工程指示 / 要求簡箋(E.I.)

工程指示編號：EI/ 0038 /19 修改版次：A  
 工程編號：J836 工程名稱：日出康城7期(平台)  
 工程項目：WW1 玻璃九字框生產修改  
 收件人：生統 發件人：Joe Chan 日期：18/3/2019

原單元組裝圖

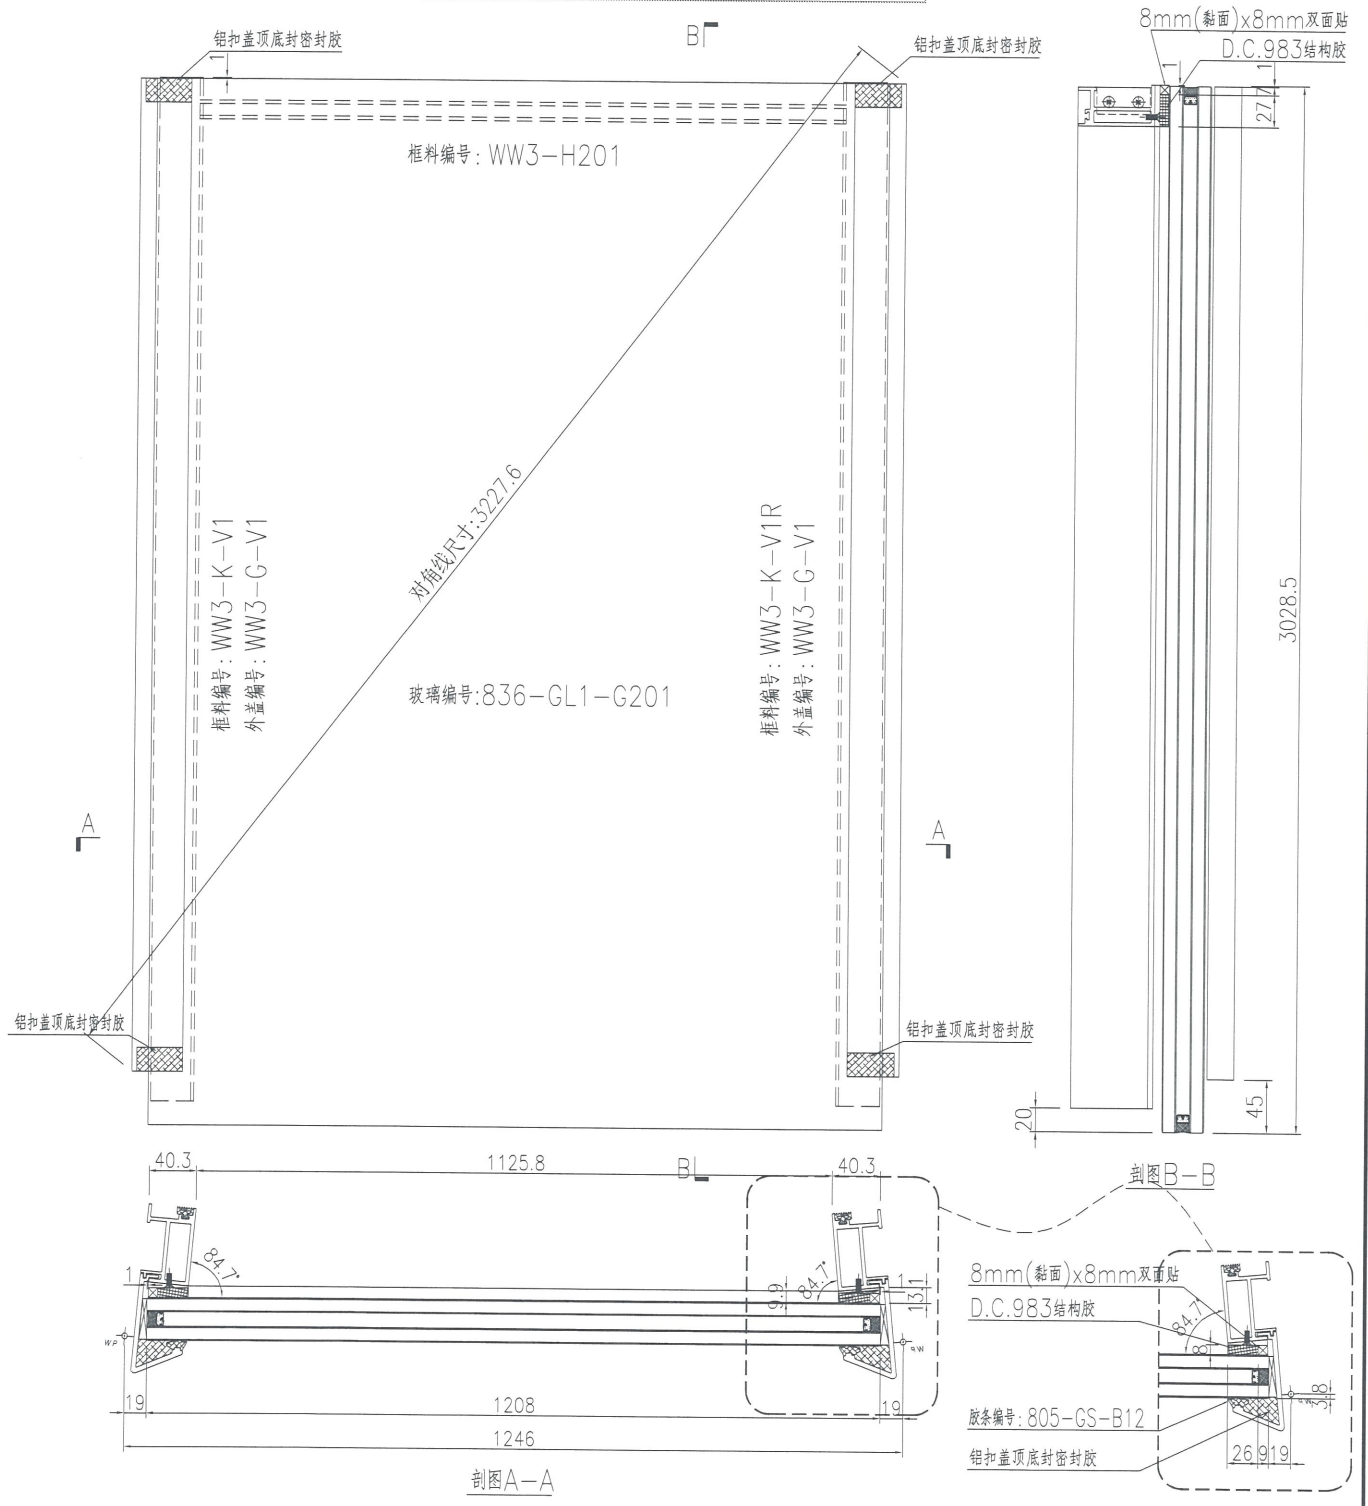
內容：請依附件資料，加工九字框玻璃。  
 修改內容：由原本的斜鋁巴改為3mm厚鋁巴
